汚染水対策スケジュール (1/2)

- 実施計画Ⅱ 2.50（ALPS処理水希釈放出設備及び関連施設設置）について、令和4年7月22日に原規規発第2207222号にて認可されたが、設計進捗による変更や記載に誤りがあったことから、実施計画の記載の適正化が必要な状況。本件に係る経緯は以下の通り。
- 変更内容の詳細は次ページ以降を参照。

# 実施計画の変更箇所

# 変更内容/原因の一覧

図－1 配管概略図（1／5）  
（測定・確認用設備）

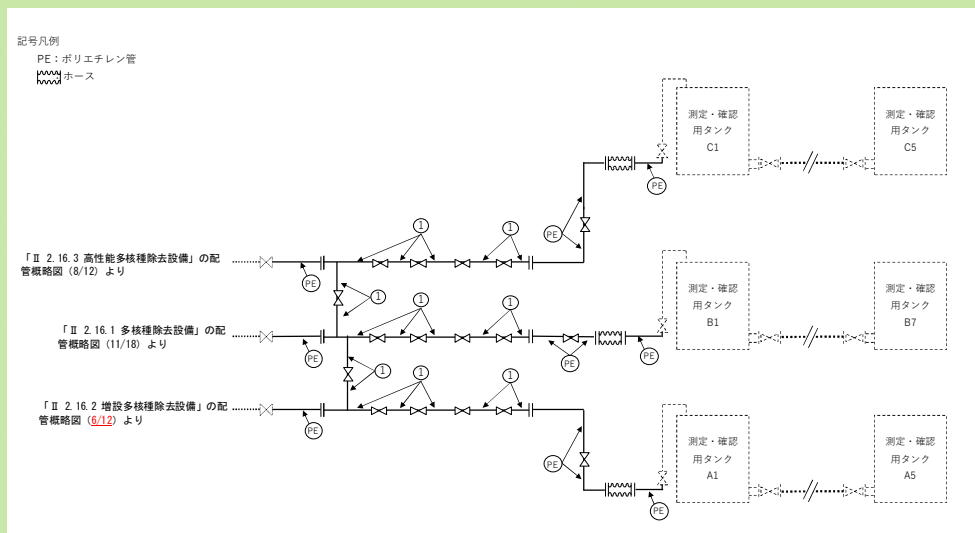
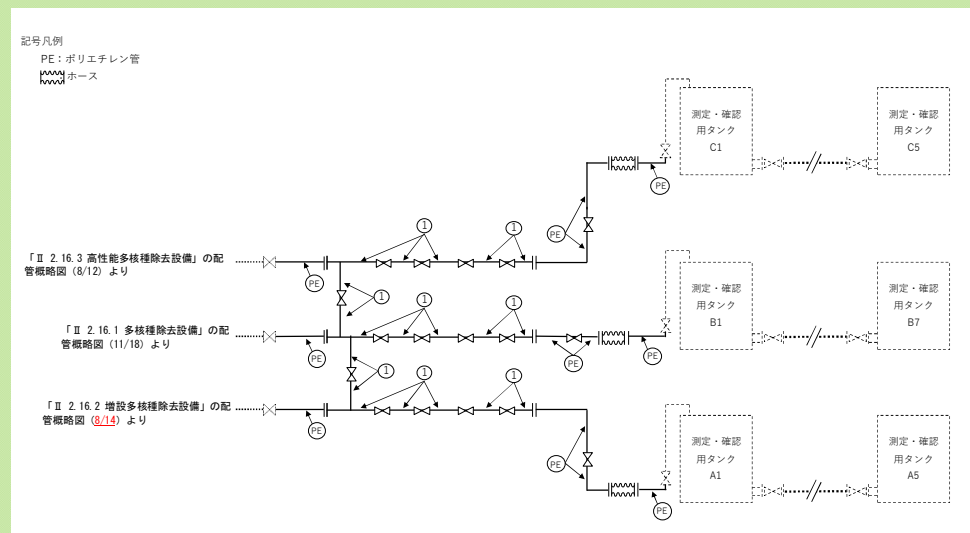
### ◆ 実施計画の参照番号の適正化。（別冊も同様の変更）

図-2 配管概略図 (2 / 5)  
(測定・確認用設備)

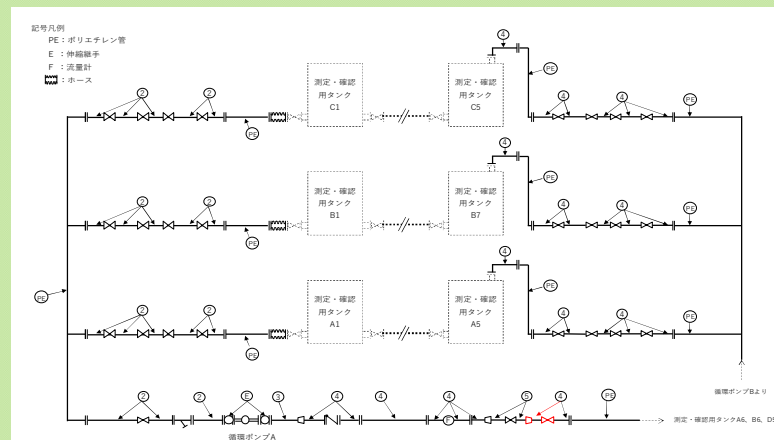
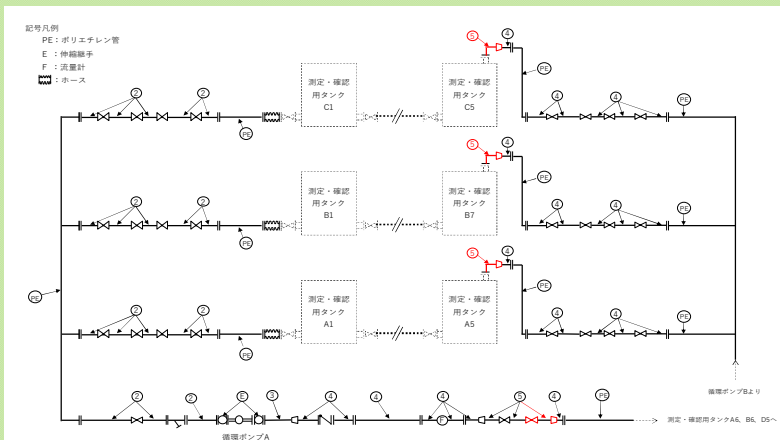
◆ 設計進捗に応じた記載の変更。（別冊も同様の変更）

図-4 配管概略図 (4 / 5)  
(移送設備)

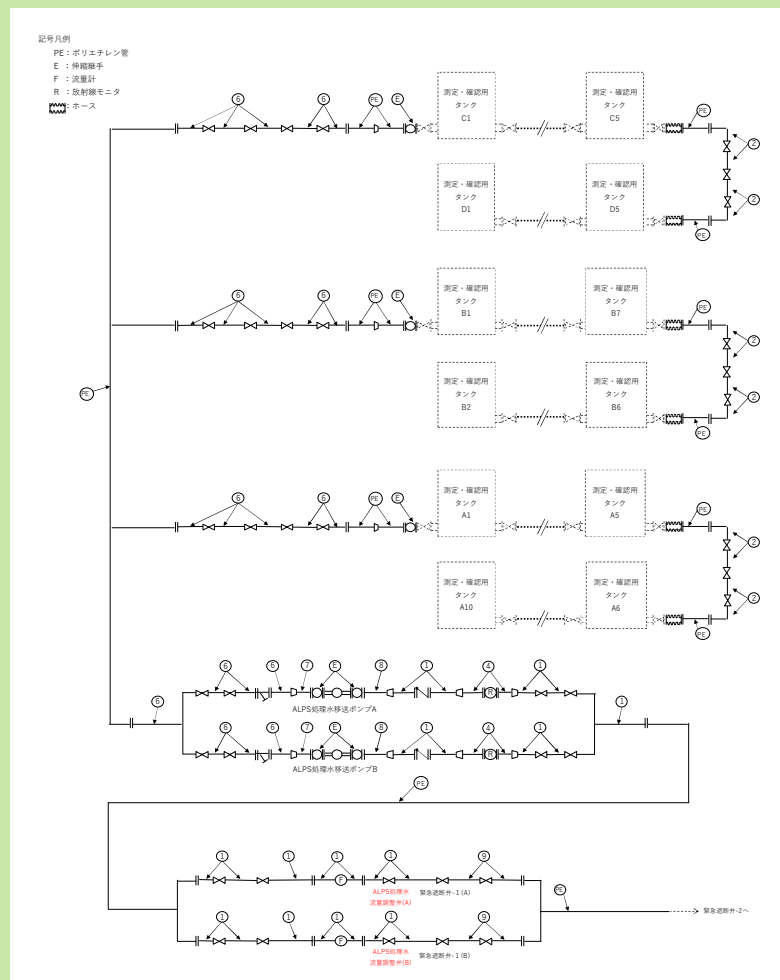
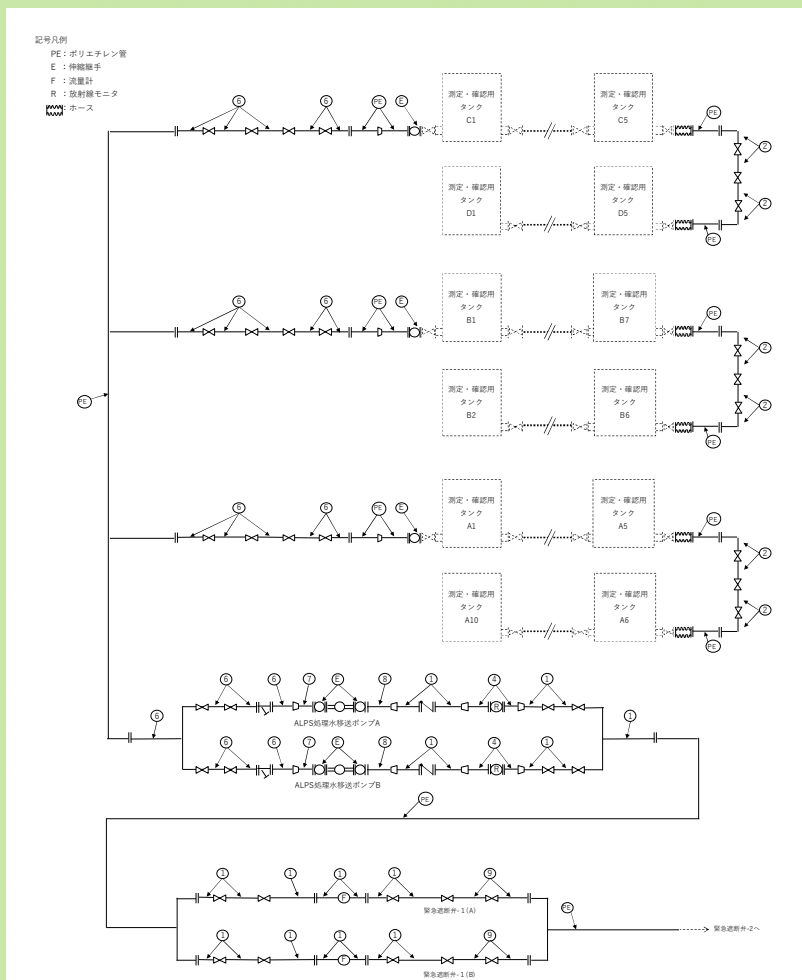
◆ 記載の適正化。（別冊も同様の変更）

図-5 配管概略図 (5/5)  
(移送設備, 希釈設備)

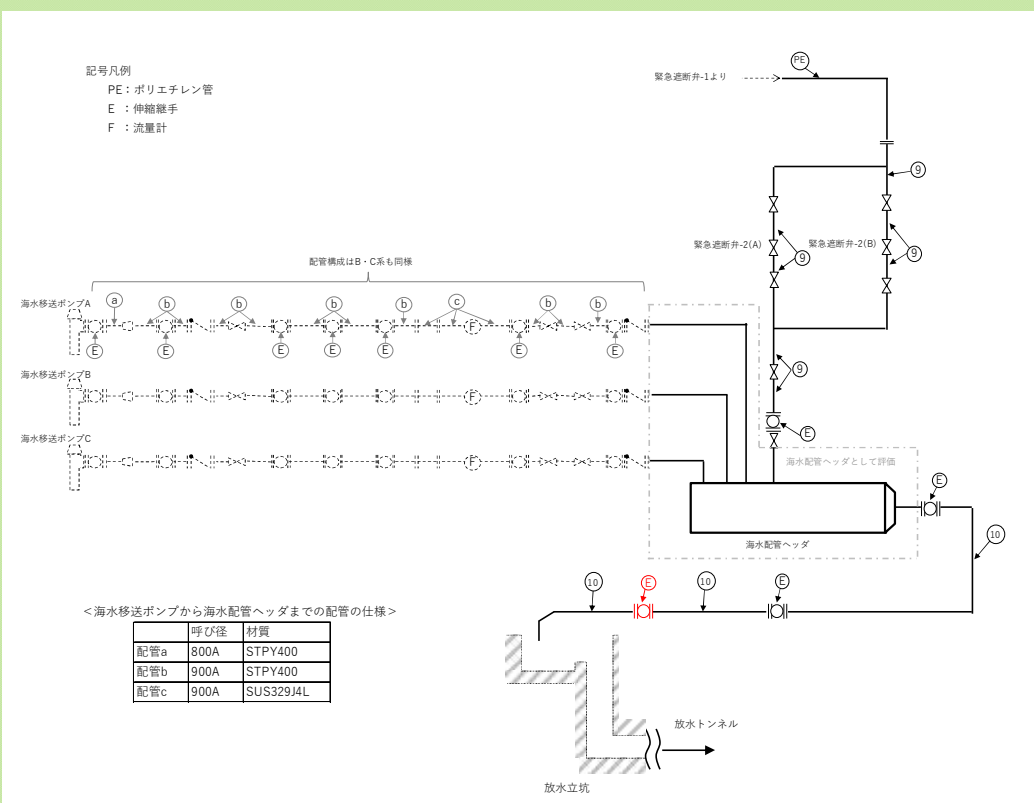
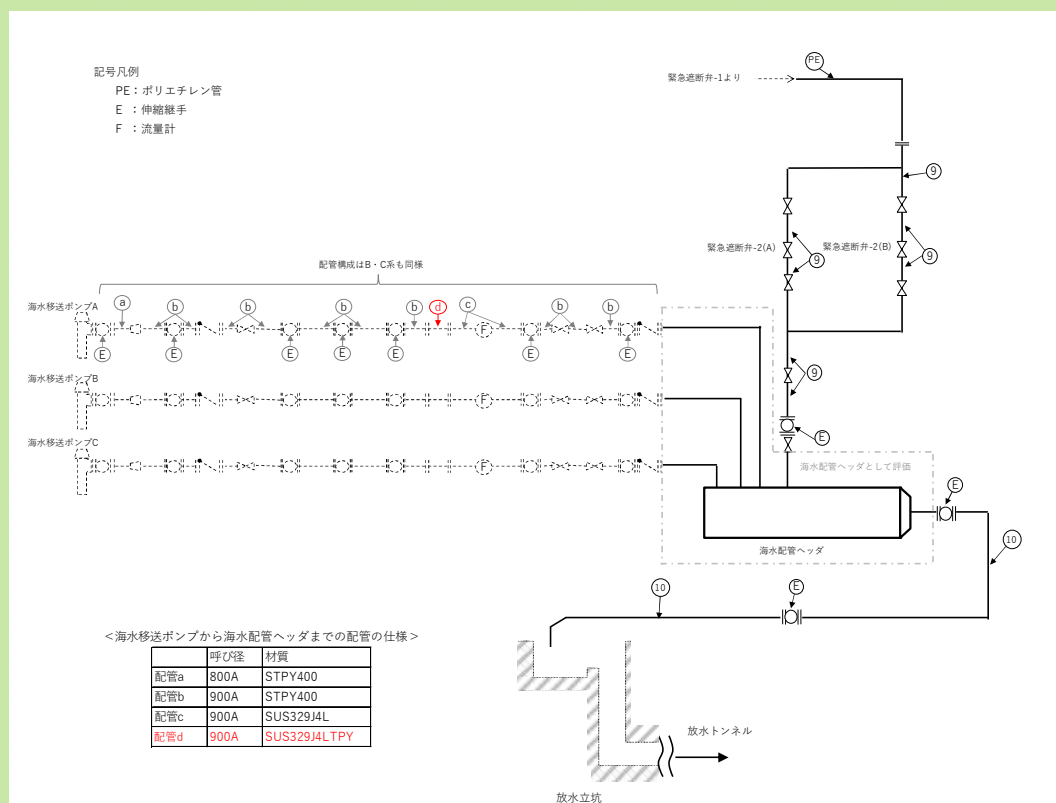
- ・ 海水配管ヘッダ下流側の伸縮継手を1箇所削除すること
- ・ タンク天板の受入配管を変更すること
- ・ 一部の海水移送配管について、仕様の追加
- ・ 循環配管のレデューサー位置の変更

◆ 設計進捗に応じた記載の変更。(別冊も同様の変更)
